南昌汇鑫锻造有限公司
江西鑫腾安新材料有限公司

建筑规划设计方案（调整）

中晏建设集团有限公司
ZhongYan Construction Group Co. ,Ltd

二 0 二六年一月

鑫腾安综合楼　一层平面图（拟调整图）

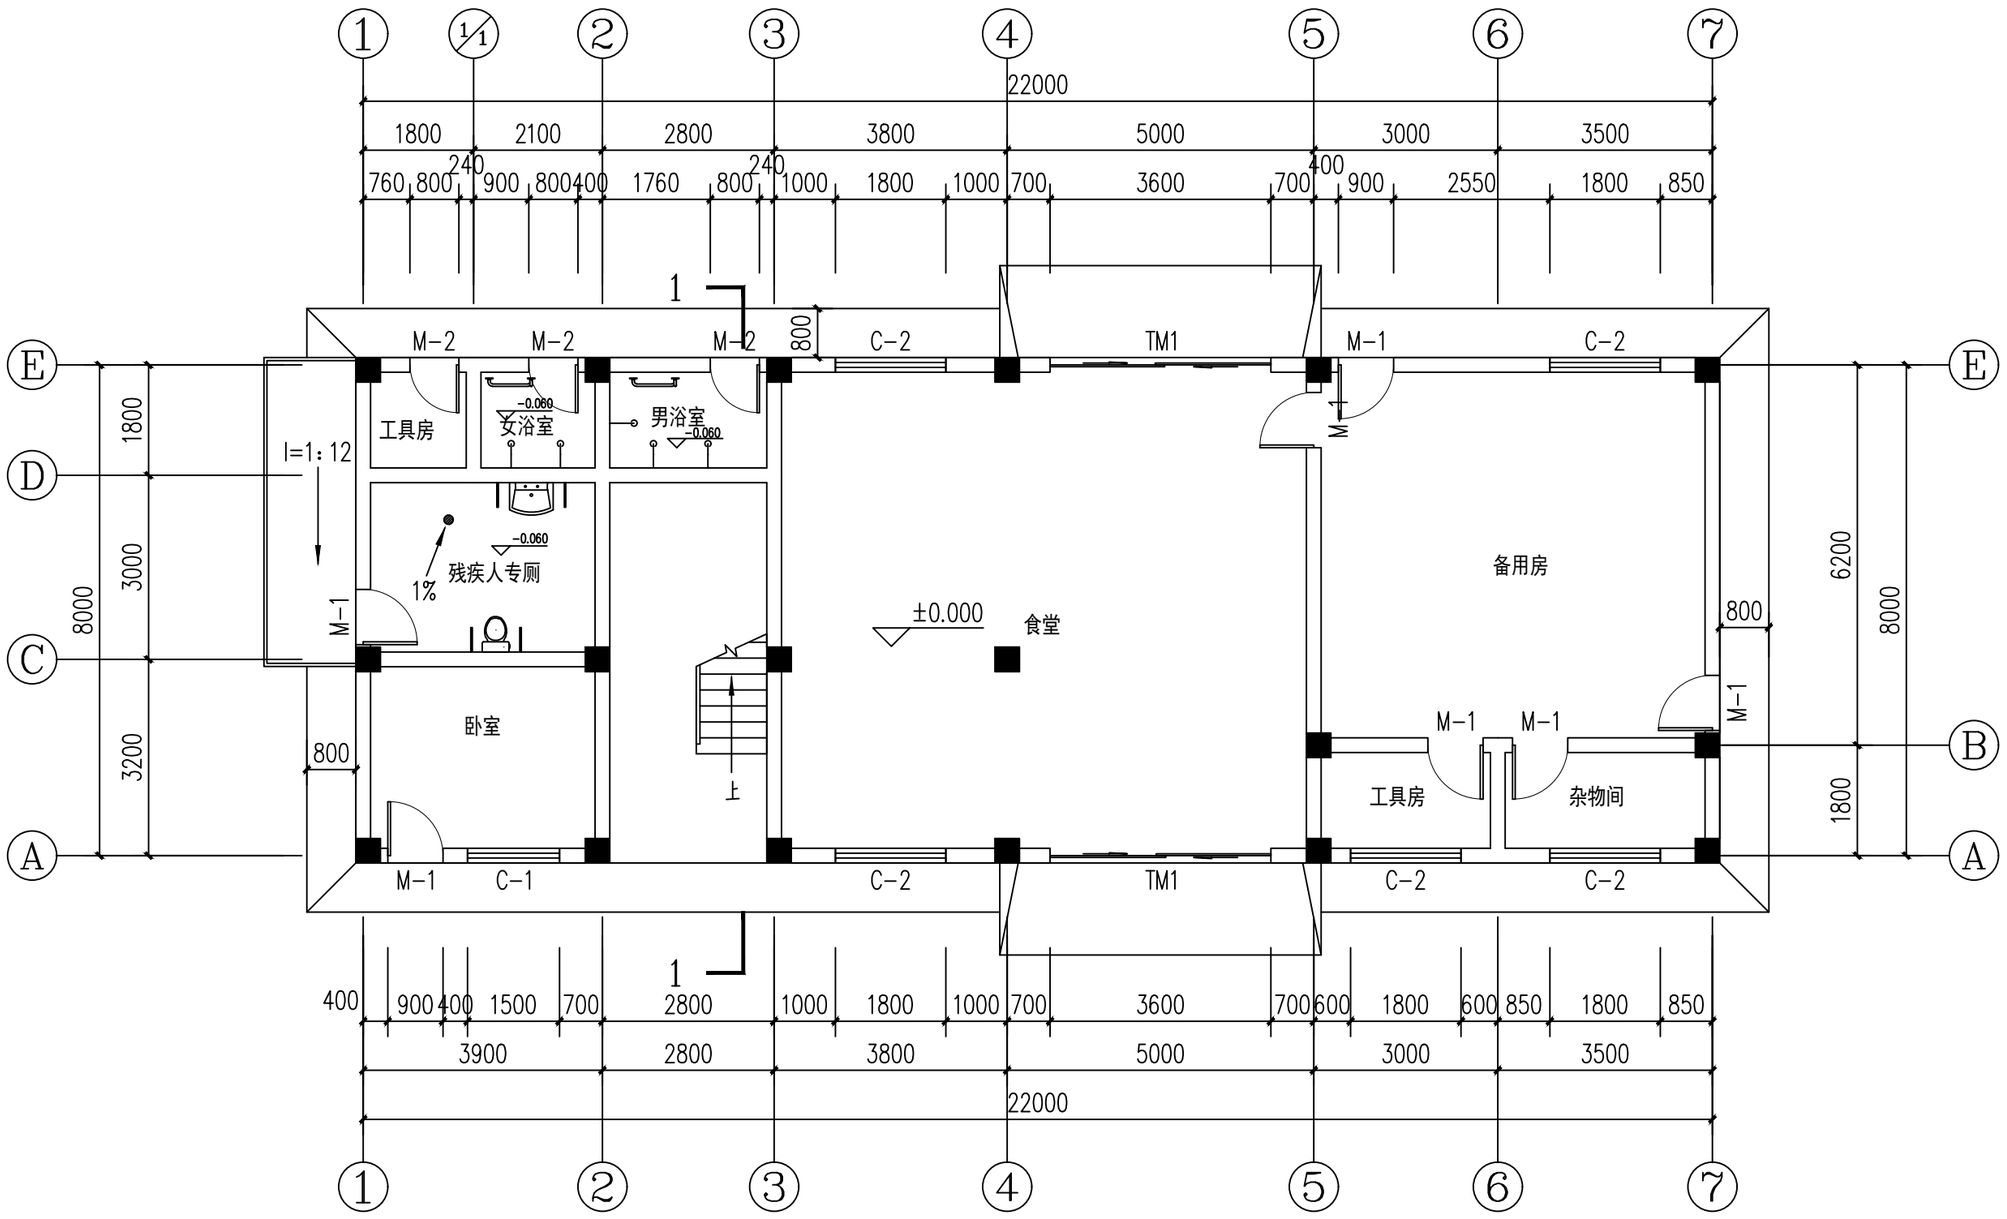
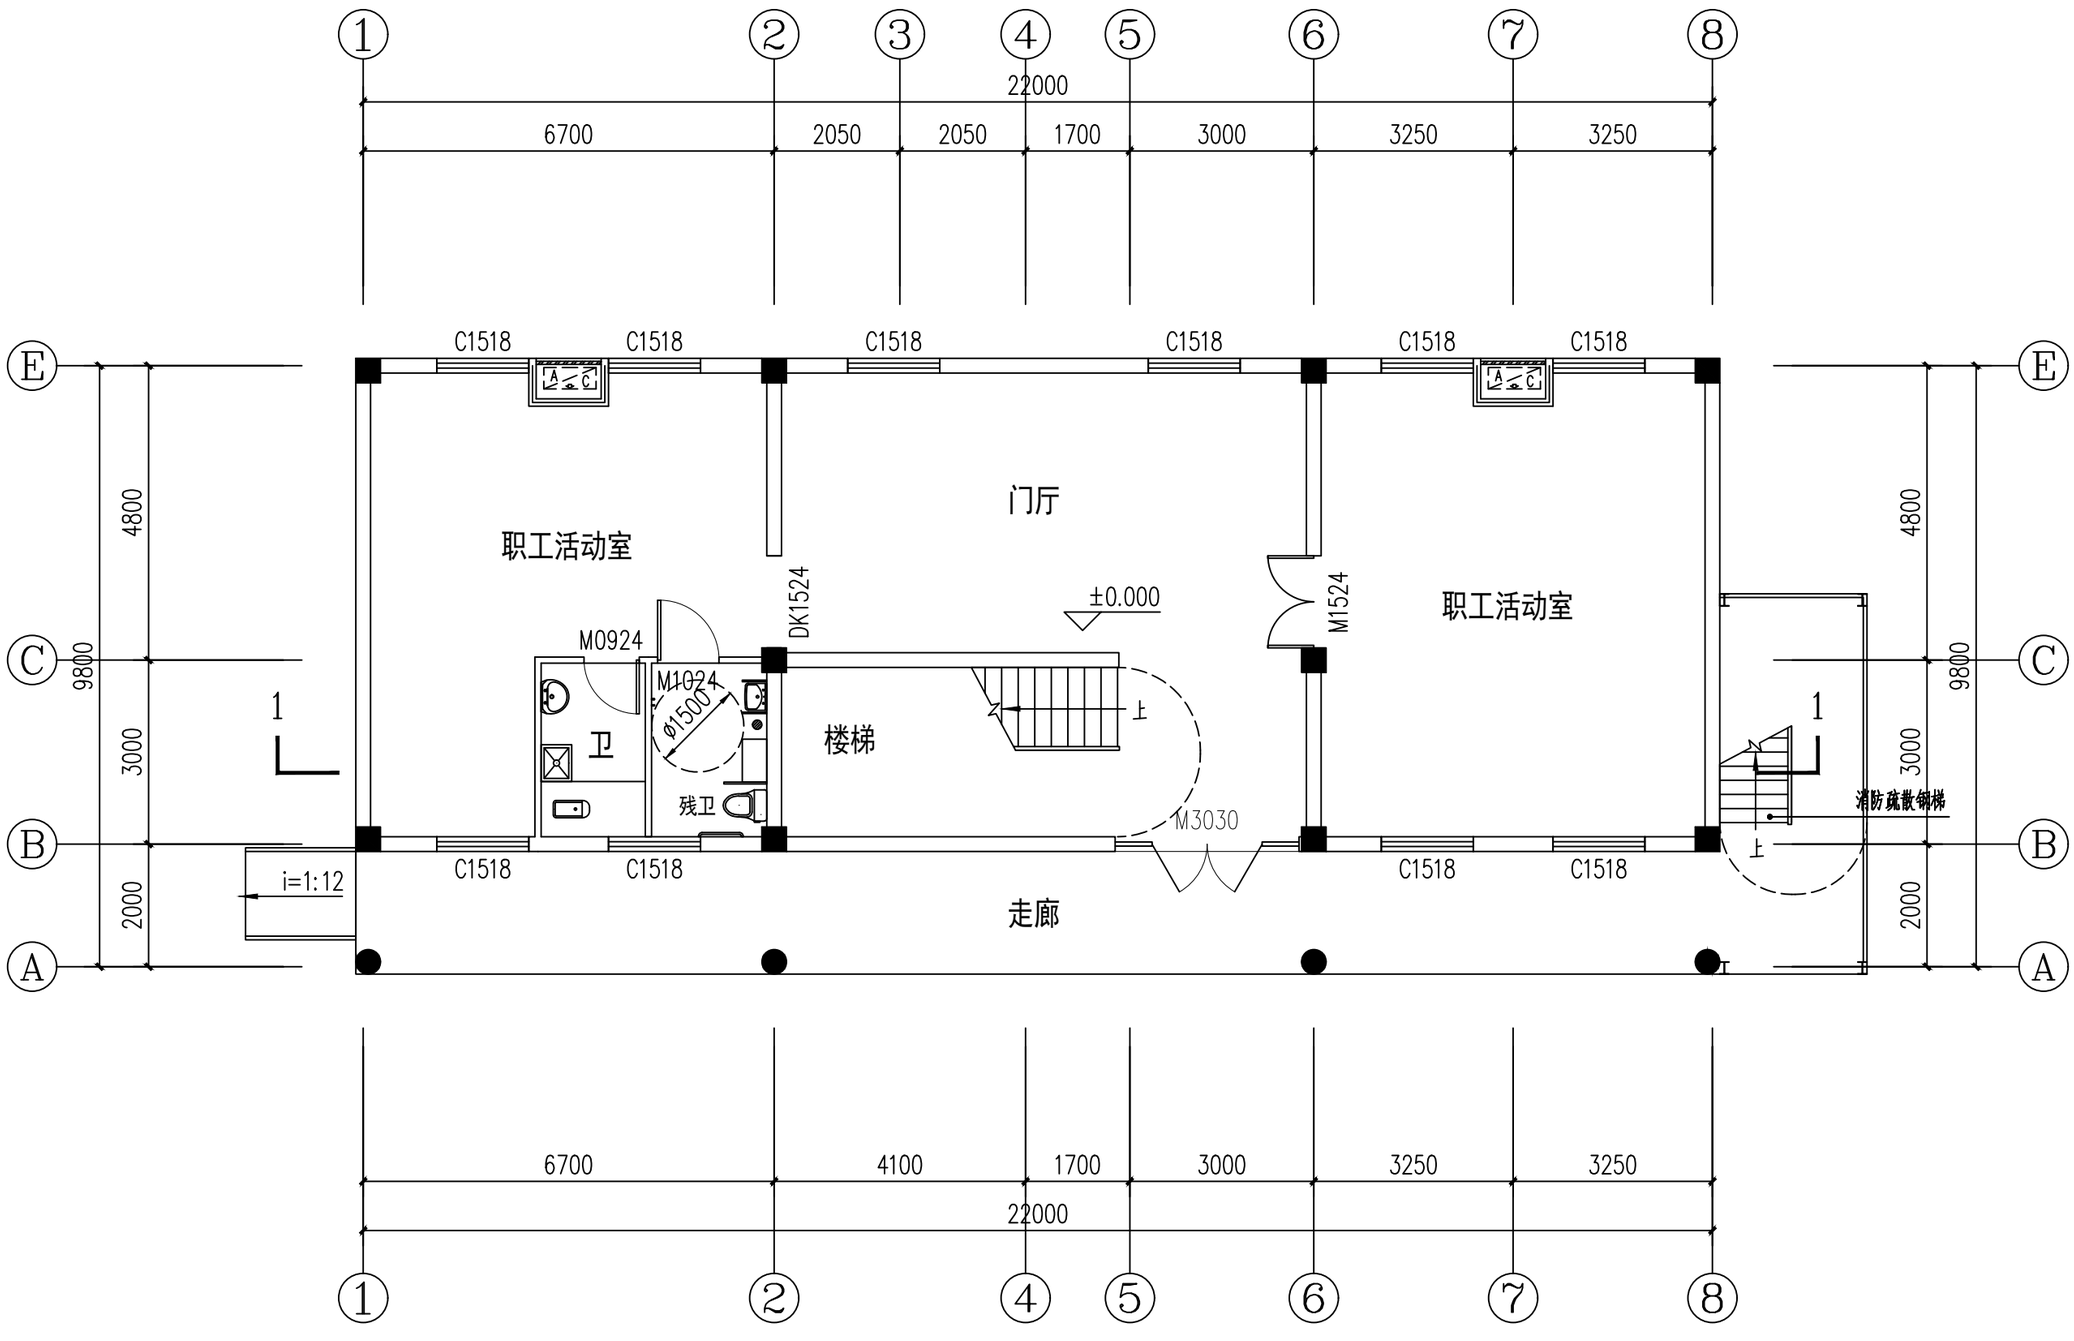
调整前	本层建筑面积	本栋建筑面积
	183.26m²	604.7m²
调整后	本层建筑面积	本栋建筑面积
	208.49m²	680.96m²

1. 根据实际使用功能调整了平面分隔和轴网间距，本层使用功能调整为职工活动室；
2. 楼梯间调整为南面中间，优化了卫生间平面布局；
3. 为满足消防安全，东面增加了室外消防疏散钢梯，并与室外走廊连通，调整后一层面积增加了25.23m²；

鑫腾安综合楼　二层平面图（拟调整图）

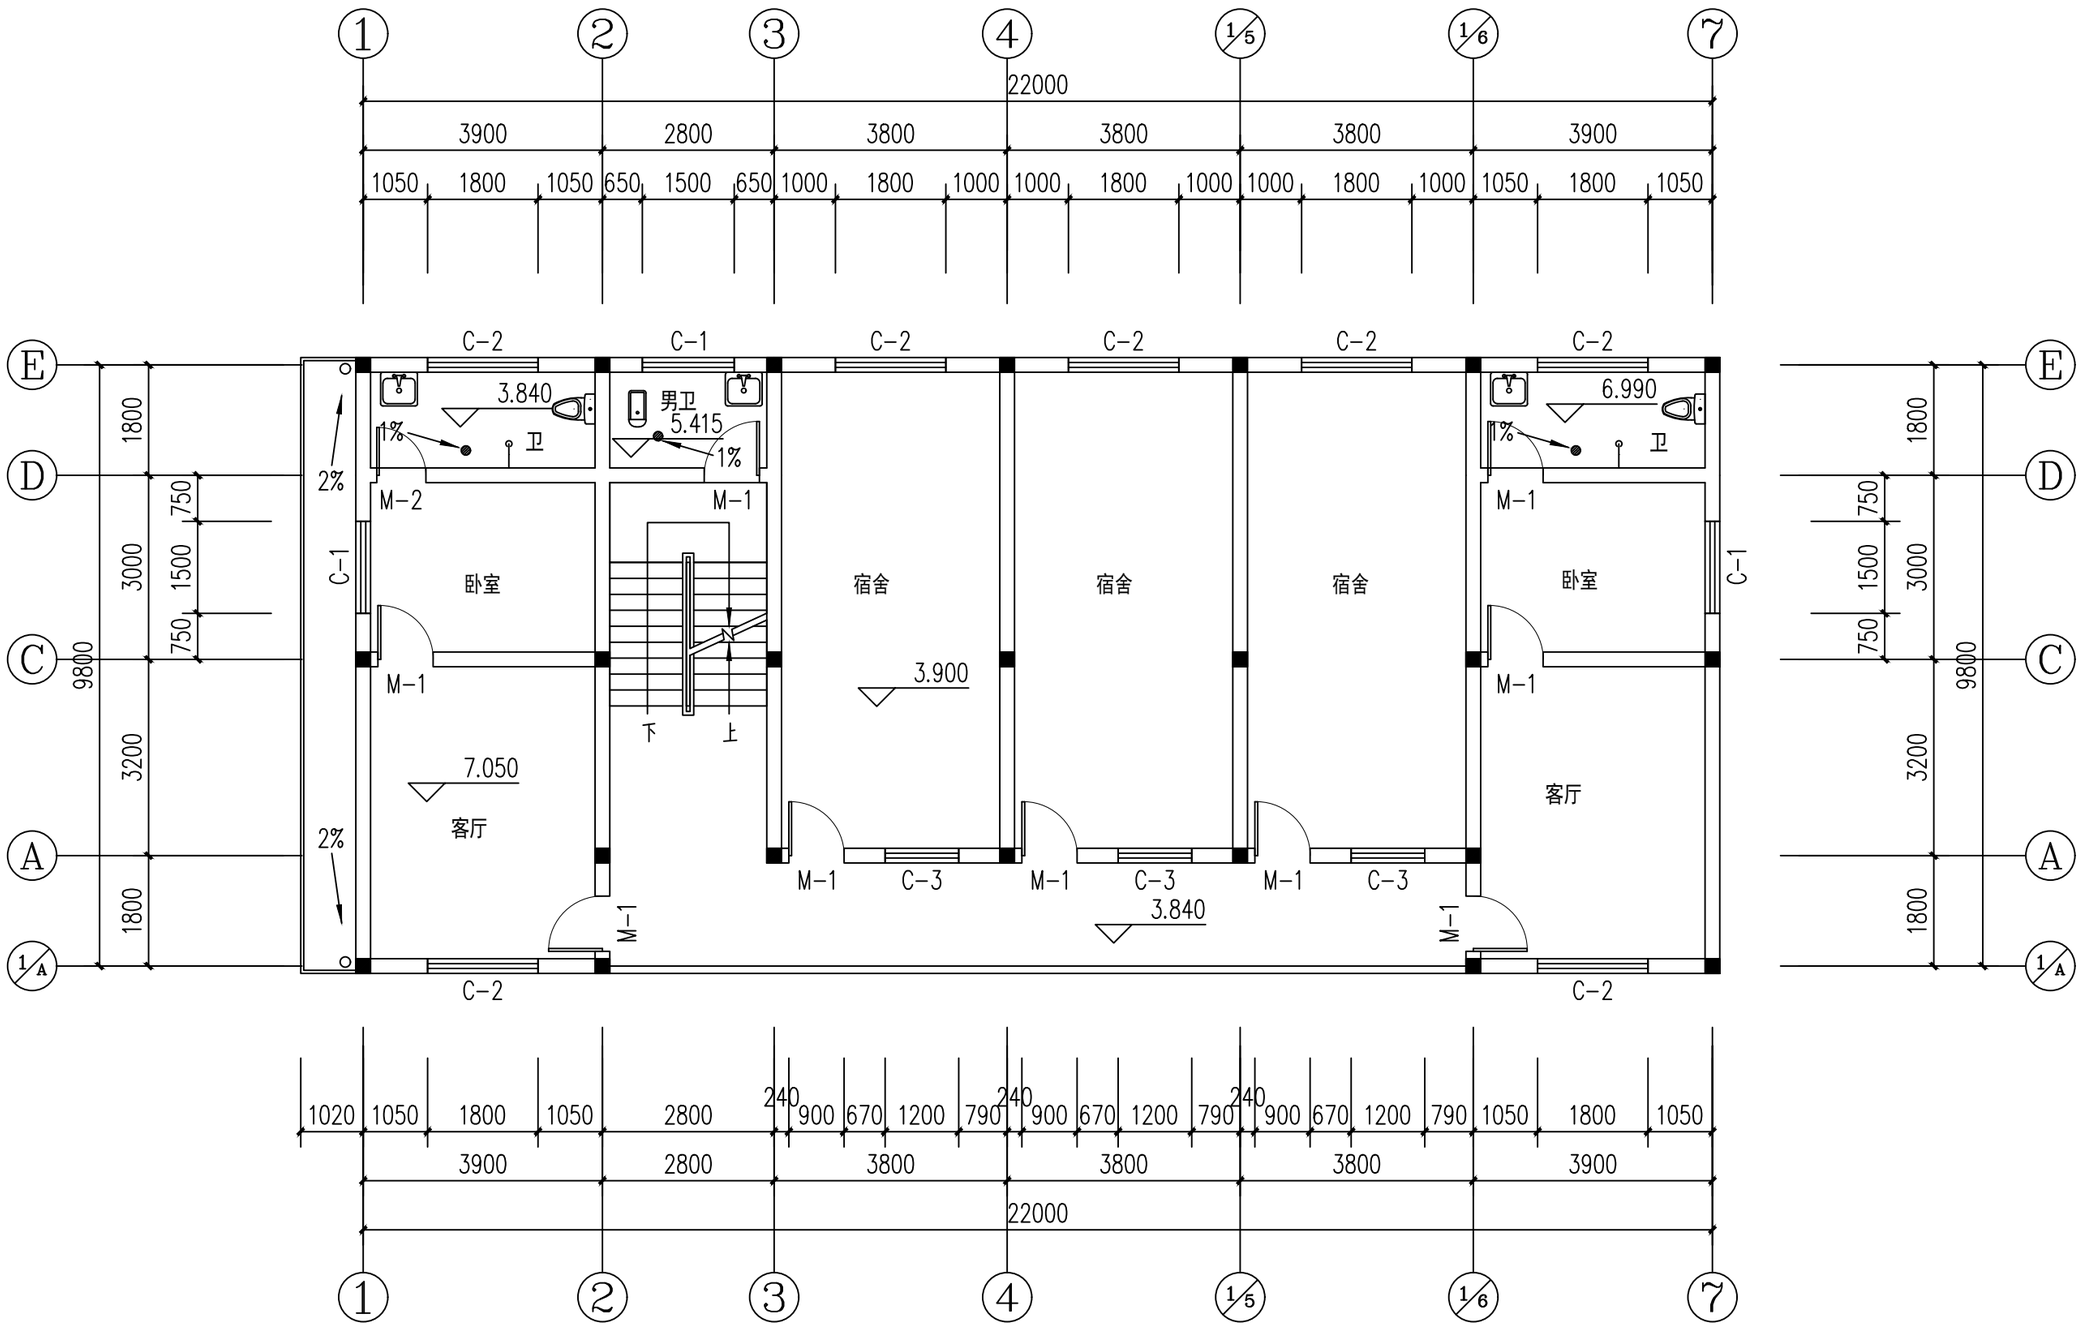
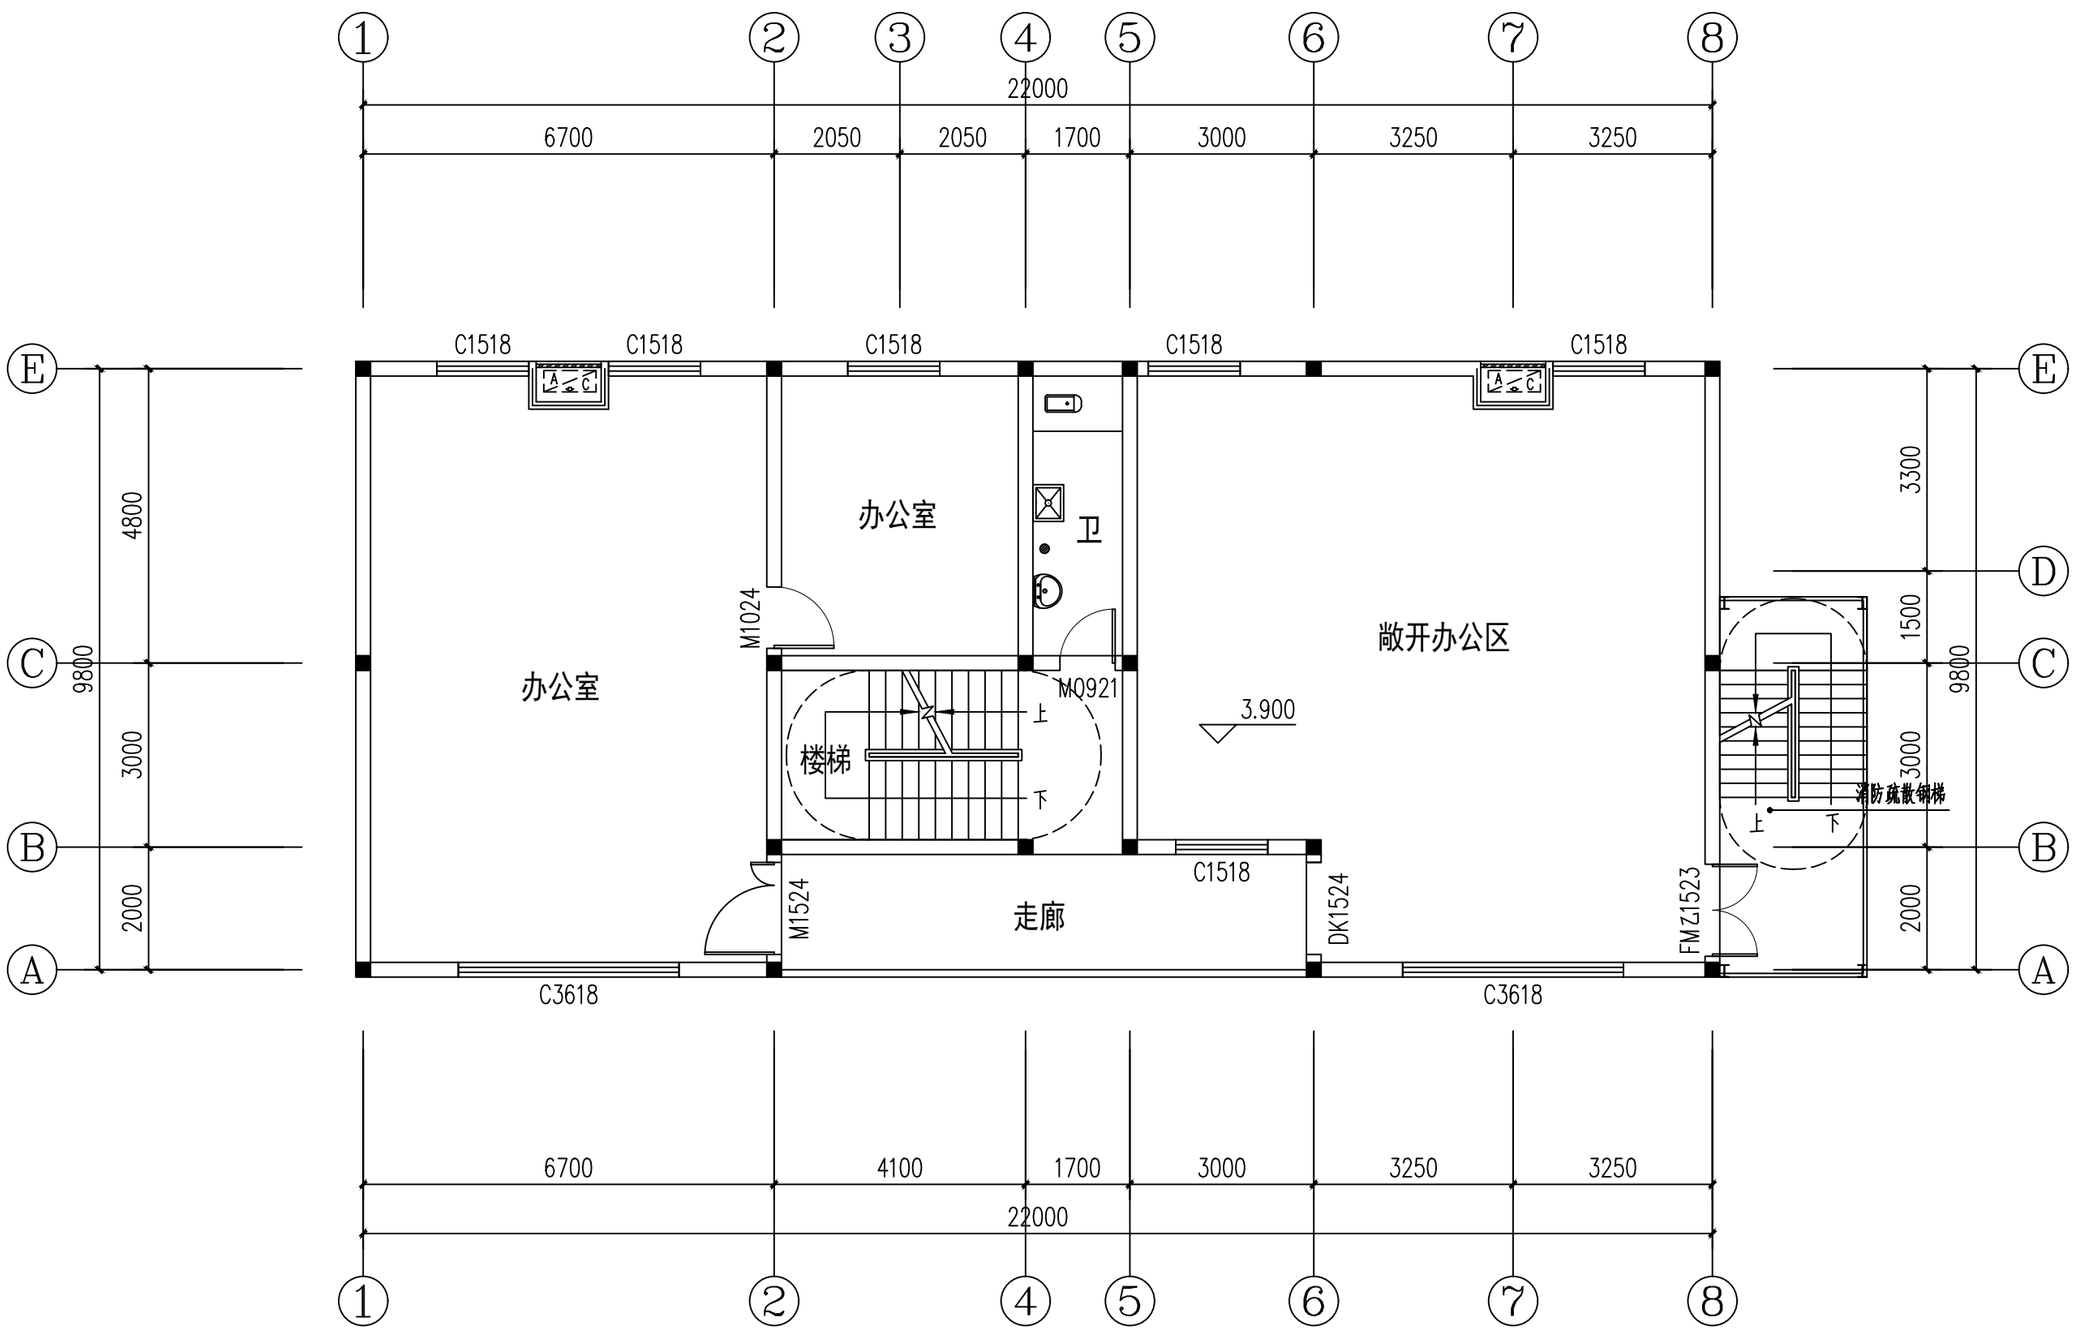
调整前	本层建筑面积	本栋建筑面积
	210.72m²	604.7m²
调整后	本层建筑面积	本栋建筑面积
	222.17m²	680.96m²

1. 根据实际使用功能调整了平面分隔和轴网间距，本层使用功能调整为办公；
2. 楼梯间调整为南面中间，优化了卫生间和阳台平面布局；
3. 为满足消防安全，东面增加了室外消防疏散钢梯，并与室外走廊连通，调整后二层面积增加了11.45m²。
